监理工作联系单

工程名称: 承德滦平县光伏加电取暖改造工程 60MW 屋顶分布式光伏发电项目

编号: ZHJL-LXD-009

主题: 关于个别户用电站存在质量问题的相关事宜

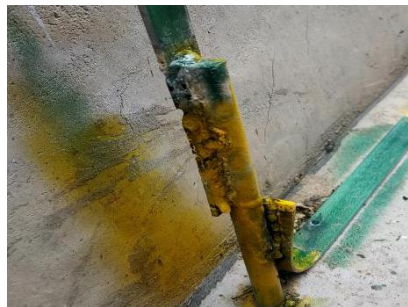
光伏支架后立柱无后背拉

直流电缆未绑扎固定

防雷接地焊接不合格

光伏支架连接螺栓返锈

光伏支架连接螺栓不合格

户用电站存在树木遮挡现象

交流电缆无铜铝接头

穿线管未做防火封堵

逆变器穿线管防火封堵不合格

以上户用电站存在的质量问题, 希望施工单位能够引起足够重视, 按照天润公司户用光伏电站安装与验收标准的内容逐条进行整改, 消缺完成后报监理项目部进行最终的竣工验收。

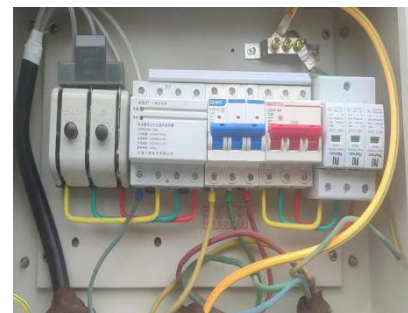
光伏支架防锈

直流电缆绑扎固定不合格

并网箱内布线太乱

组件自带直流线圈没有解开

MC4 接头在组件间隙存在淋雨隐患

边压块长度不符合规范要求
